RELATÓRIO DE VISITA À OBRA, nº 27– Etapa 2 (RVTo 27 - E2)
Clínica Felina Veterinária

Código: HFEO	Local: Rua Archibaldo Baleeiro, 85. Rio Vermelho, Salvador – Bahia.
Arquiteta responsável: Lorena Saab	
Data: 22/08/2018	Participantes: Lorena (arquiteta), Marcos (construtor) e Ilka (cliente).
Duração: 2h

FIGURA 1 – Lista dos pontos elétricos e acabamentos para providenciar.

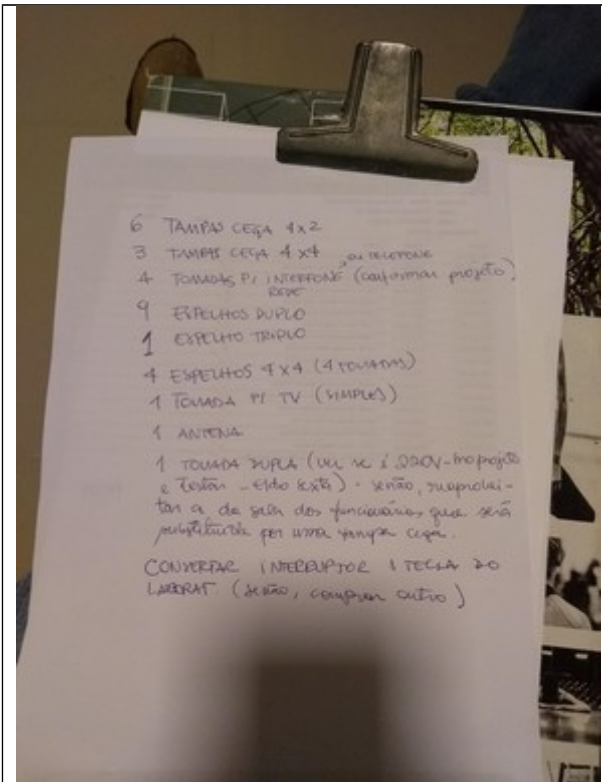
1. A arquiteta verificou os pontos elétricos e de telefone com acabamentos faltantes juntamente com o construtor. Foi feita uma lista para confirmação com o electricista (figura 1), uma vez que as quantidades listadas por ele anteriormente não bateram com a lista realizada nesta visita.

FIGURA 7 – Faltam os rejuntas e algumas pastilhas deste canto da parede do Isolamento.

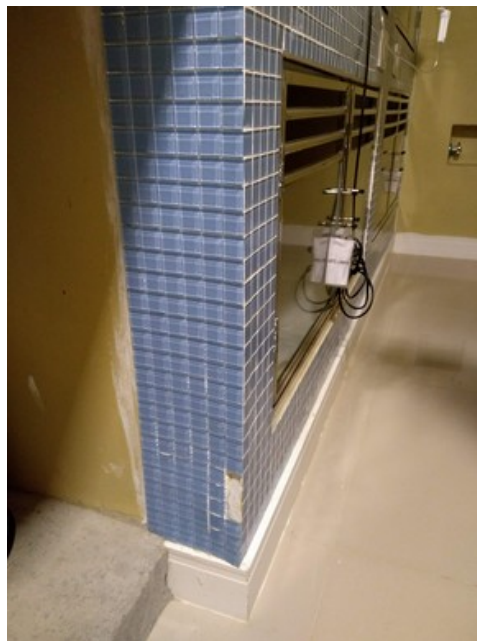
7. No Isolamento, o trecho que reveste com pastilhas de vidro azuis a parte de baixo da bancada ainda precisa ser rejuntado e complementado com as pastilhas que estão faltando (figura 7).
